グループホーム「寿限無」における  
公設消防自衛消防訓練視察  
報告書

2012年8月1日

特定非営利活動法人 日本防火技術者協会  
老人福祉施設の避難安全に関する研究会

図2 2階平面図

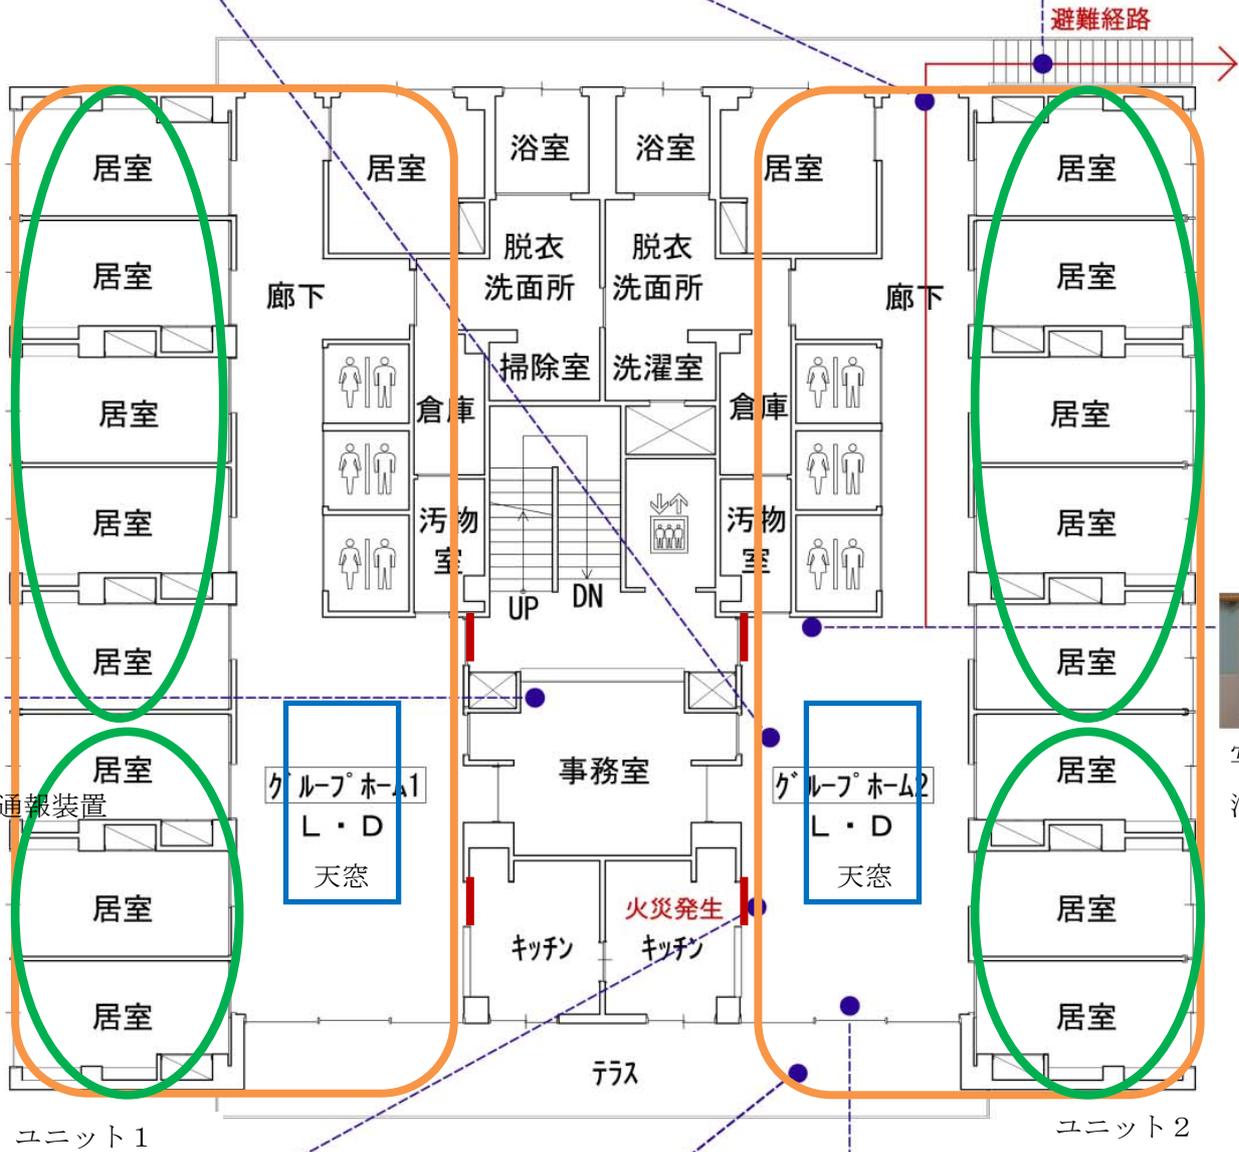
図 2 に示すように、連続バルコニーでは無いが南北面に沿って 1 対のテラスおよびバル  
コニーがある（共用部である LD や廊下からこれらの空間に出ることが可能であるが各入居

者の居室からは直接出ることができない)。南面のテラスは地上には連絡しておらず、植栽がおかれて避難場所としては十分な面積がない。一方北面のバルコニーは屋外階段によって地上階に連絡しているが、車椅子で搬出する場合の幅員が不十分である。

2階の居住・生活空間は2ユニットが東西方向にゾーニングされているのに対して、テラスやバルコニーの配置は南北方向に配置されている。この2つのユニットの区画は階段室ロビーと事務室のそれぞれ4枚の扉(図2上の赤線:木製で一部網入りガラス)で区画化されている。

- ④ キッチンとリビングの間に区画がないので、リビングならびに廊下にすぐに煙が充満してしまうと思われる。避難時の排煙が欠かせないが、排煙窓の利用の視点が無かった。各ユニットの共用部の明かり確保の観点から、天井上部に天窗が水平に設置され、その開閉のボタンが隣接する事務室の壁面に設置されているので、出火時にはこの窓を開けると排煙が確保され避難時には有効である。このような消防設備と建築の防災設備を組み合わせた総合的な対策の視点が欠けていた。

- ⑤ 避難動線として計画している南面のテラスには花の鉢などが置かれていて、車椅子や自力歩行困難者の動線や一時避難場所として使えない状態であった。  
独立歩行困難者の北側のバルコニーを利用した避難階（地上）への誘導では、職員 2 人で抱えながら階段室を降りるのだが、介添え補助器具を利用していないので、時間がかかっている。車椅子利用者のバルコニーを利用した避難階（地上）への誘導はもっと状況が悪く、バルコニー幅が狭く車椅子の回転が 2 度 3 度と方向を変えながらやっとできた状態であった。車椅子利用者を抱えて階段を下りるのにも時間がかかっていた。2 人の移動だけで 5 分 47 秒を要するのは、火災時の避難には現実的では無いがこのような評価が訓練終了時に行われていなかった。解決策としては、水平避難として各入居者を近い方のテラスかバルコニーに移動させる方が良いものと考えられる。テラスから先は消防隊員が背負って屋外階段を降りることもできるので、早くテラスに出すことが大事であるが、施設関係者がわかる明確な時間内の解決手段の提示が必要である。

- ⑥ ユニット間の区画としては事務室と廊下の扉の遮煙性能が不明だが、隣接ユニットに煙が広がるまで 6 分くらいかかるのであれば、居室ごとにバルコニーに接続する扉がないことは不安要素である。この辺の問題点を認識して、訓練を行う事が重要である。
- ⑦ 水道連結型スプリンクラーの水の止め方を職員間に周知されていない。大地震後のスプリンクラー設備の故障や火災鎮火後の水損が問題になるので、このような場合はなるべく早く止めなければならない。夜間の勤務時には必ずしも担当者がいるとは限らないので、職員間に設備の元栓の存在位置と停止方法を周知させておく必要がある。

- 6) キッチンとリビングの間に区画がないので、リビングならびに廊下にすぐに煙が充満してしまうと思われる。リビング・ダイニングの天井部は明かり取りのために電氣的に外気に解放できるので、排煙のために解放させる。（作動ボタンは事務所のリビング・ダイニング側の壁にあり手が届く範囲にある。）時間があれば、テラス・バルコニー側の外壁面に沿って自然換気の排煙窓があるので解放させる。

- 7) 火災発生源の位置や煙の拡散状況にもよるが、事務室とリビングの間の区画が弱いことより、リビングならびに廊下にすぐに煙が充満してしまう場合もあると考えられるので、施設利用者をテラス側に3人、反対のバルコニー側に6人ずつ避難させる（個室の位置関係によって人数割を行った）。利用者全員を避難させたことを確認して、その場で消防隊の到着を待つ。（職員はテラス側とバルコニー側に1人ずつ利用者と一緒に避難する。）勿論、6)の天窗の排煙を確実にを行い、隣のユニットの扉を確実に閉鎖することを前提に、隣のユニットに逃がす方法もある。この場合は、時間の経過と共に区画の関係上、事務室を経由して煙の拡散があるので、時間の余裕があればテラス、バルコニー避難の準備を行う。

図 3 職員 2 人の動き

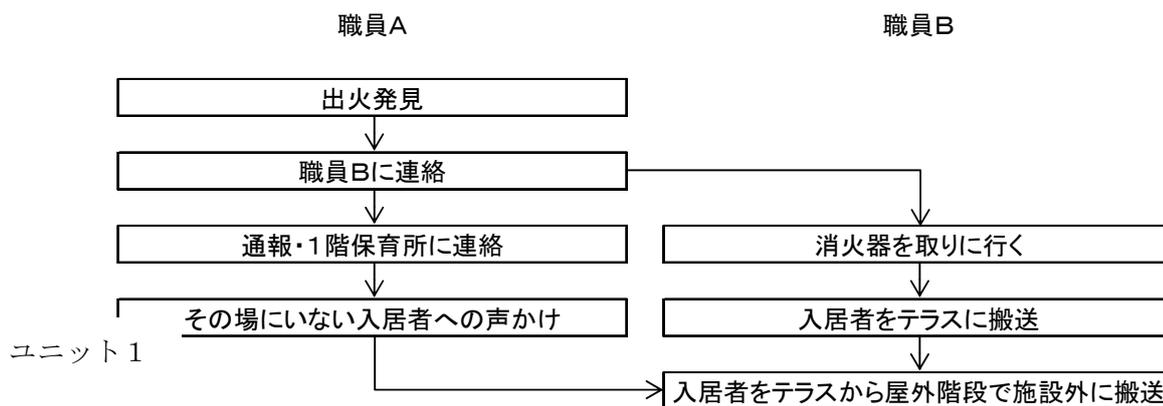
- ① この施設の適切な避難計画とはどのようなものなのか、施設側も消防側も議論されていないように見受けられる。
- ② 訓練は日常生活（非常時）のある一部を取り出しモデル化を行っているが、訓練がどのような位置づけで行われるのか、評価を含めて議論されるべきであるが、この点も不明確であった。
- ③ 訓練終了間際においては、施設
